浜岡原子力発電所 震源を特定せず策定する地震動について

2022年10月11日

基準地震動Ssの策定の全体像及び本資料における説明箇所

<補正申請（2021年12月）と変更後の振幅包絡線の経時変化（Noda et al.(2002)の方法に基づく）の比較>

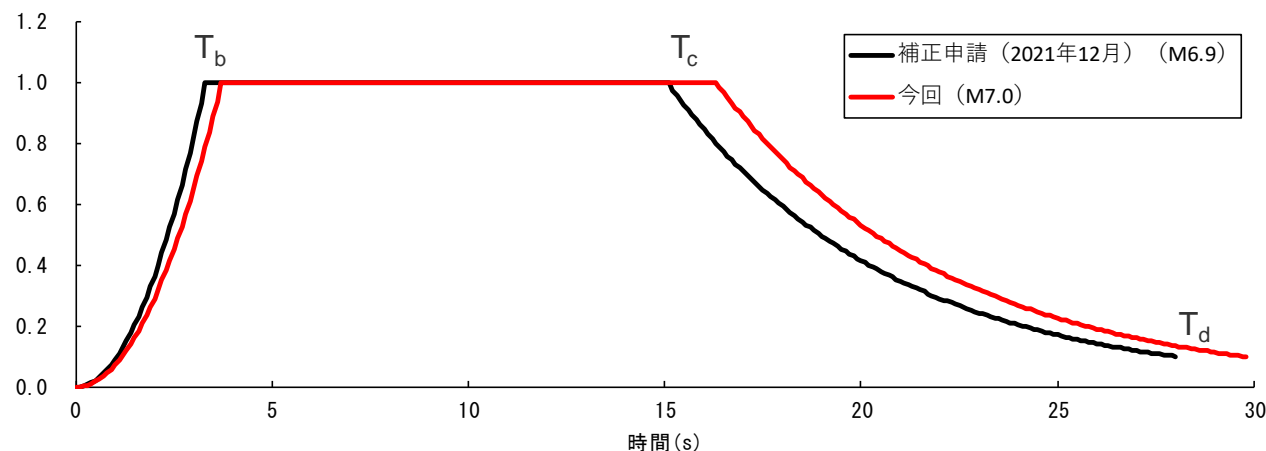
No.	コメント	回答概要	ページ
1	<p>震源を特定せず策定する地震動の標準応答スペクトルに基づく地震動に関する補正申請において、断層モデルを用いた手法による地震動評価で用いる地下構造モデルとは異なる地下構造モデルが用いられているが、先行サイトの審査でもコメントしているとおりその理由の説明が必要であり、地下構造モデルの審査以降に相応な調査や検討、分析の追加が新たに行われてなければ地下構造モデルを新たに設定する妥当性が言えないこと、もし新たなデータや知見が得られたことにより新しく設定した地下構造モデルを用いるということであれば、これまで審査してきた断層モデルを用いた手法の地下構造モデルや地震動評価結果についても再度審査する必要が生じ、審査の長期化に繋がる部分もあることも踏まえて、標準応答スペクトルに基づく地震動の評価方針を説明すること。</p>	<p>標準応答スペクトルに基づく地震動の評価方針については、標準応答スペクトルに基づく地震動の評価に用いる地下構造モデルについて、補正申請から変更し、断層モデルを用いた手法による地震動評価の統計的グリーン関数法で用いた地下構造モデル（SGFモデル）と同じものを用いることとする。</p> <p>また、先行サイトの審査を踏まえ、標準応答スペクトルに基づく地震動の評価に用いる模擬地震波についても、補正申請から変更し、振幅包絡線の経時変化をM7.0で設定して作成することとする。</p>	p.6,8~

⇒先行サイトの審査を踏まえ、審査ガイドにおいて「全国共通に考慮すべき地震動」の規模はMw6.5程度未満と記載されており、Mw6.5をKanamori(1977)及び武村(1990)に基づきMに換算するとM6.949になるが、審査ガイドでは「Mw6.5程度未満」と幅を持って示されていることから換算式から求められるMについて幅を持たせ、模擬地震波の特に強震部の継続時間が長めとなるよう保守的に**M7.0で振幅包絡線の経時変化を設定**することに変更。

M	Xeq (km)	振幅包絡線の経時変化(s)			主要動継続時間 (s)	継続時間 (s)
			T _b	T _c	T _d		
補正申請（2021年12月）	6.9	10	3.3	15.1	28.0	11.8	28.0
今回	7.0	10	3.7	16.3	29.8	12.6	29.8
